Réf DPC : 2043-0546/04/2019-416PR (corr. DPC : Coralie Jacques )  
Réf NOVA : 04/PFU/1736109  
Réf CRMS : GM/BXL21471/s655/Marché-aux-Herbes\_30  
Annexe : 1 dossier

**Objet : BRUXELLES. Rue Marché-aux-Herbes 30. Restauration des toitures. Demande de permis unique.**

**Avis conforme de la CRMS**

Plan du projet (dossier de demande de permis) : en rouge, les cloisons qu'on propose de démolir et que la CRMS demande de conserver.

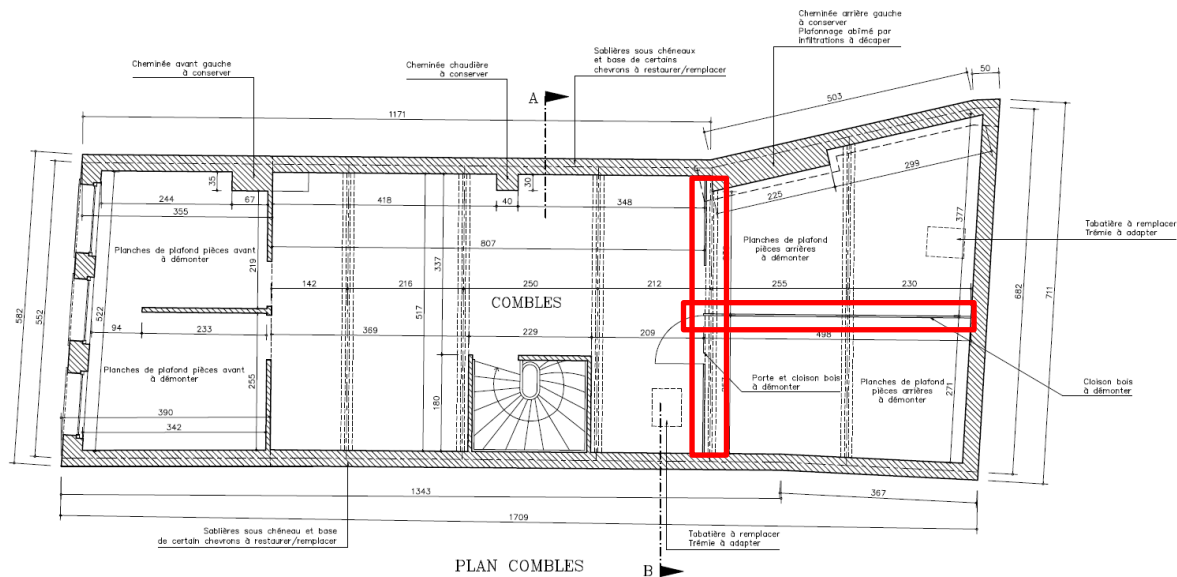
- La CRMS ne souscrit pas à la démolition des cloisons existantes dans les combles car il s'agit vraisemblablement de dispositifs d'origine ou du moins très anciens. De manière générale et tant qu'un projet concret d'aménagement des étages et des combles n'est pas encore présenté, aucun élément d'origine ne devrait être supprimé. Les cloisons et le plancher anciens présents dans les combles devront donc intégralement être conservés et protégés durant les travaux ;

- Poste 01.02.002 et 01.02.003 démontage cloisons et planchers/plafond : les cloisons et les planchers ne seront pas démontés mais conservés et protégés durant le temps des travaux ; ils seront enregistrés archéologiquement par la DPC et, le cas échéant, échantillonnés ;
